Avis délibéré
de la Mission régionale d'autorité environnementale
Provence-Alpes-Côte d'Azur

**sur la mise en compatibilité par déclaration de projet du PLUm
de Nice-Côte d'Azur, liée à la restructuration du domaine
skiable d'Auron - secteur Chastellares - à Saint-Étienne-de-
Tinée (06)**

**N° MRAe
005349/A PP**

Figure 2: Évolution du zonage du PLUM - source : rapport de présentation.

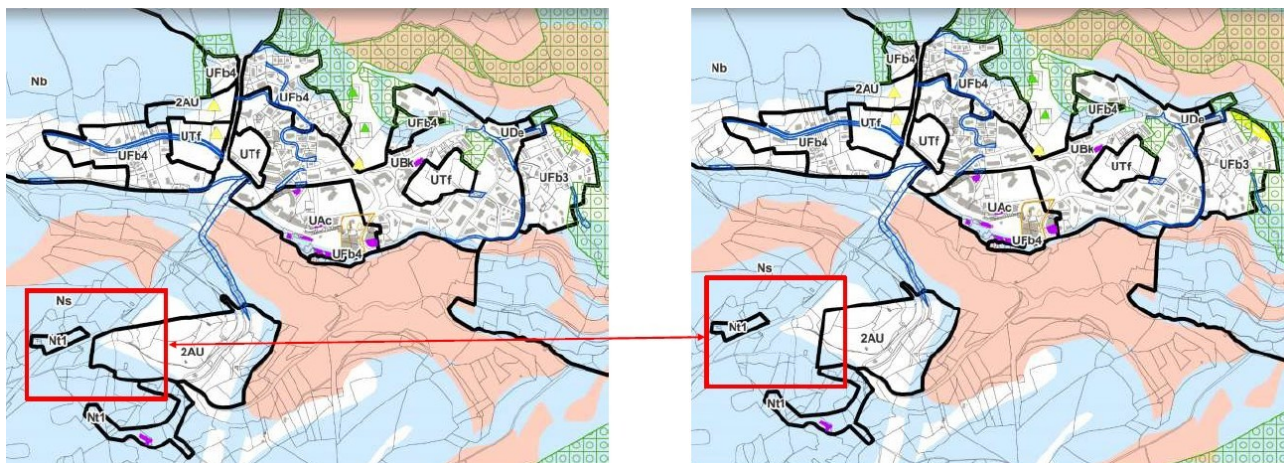
Le dossier indique que la MEC-DP modifie le règlement graphique du PLUm, sans faire évoluer le règlement écrit ni les orientations d'aménagement et de programmation (OAP).

La MRAe souligne que la création d'une OAP correspondant au secteur concerné à la fois par la mise en compatibilité et par la déclaration de projet, permettrait de traduire dans le PLUM les principes d'aménagement et d'organisation (stationnement, implantation des gares et des linéaires de la nouvelle télécabine), d'encadrer la prise en compte des risques naturels (mouvements de terrain, avalanches) et d'identifier les éléments à protéger (ressource en eau, biodiversité, paysage) au stade de la planification.

La MRAe recommande la création d'une orientation d'aménagement et de programmation afin de traduire les principes du réaménagement de la station d'Auron dans le plan local d'urbanisme métropolitain.
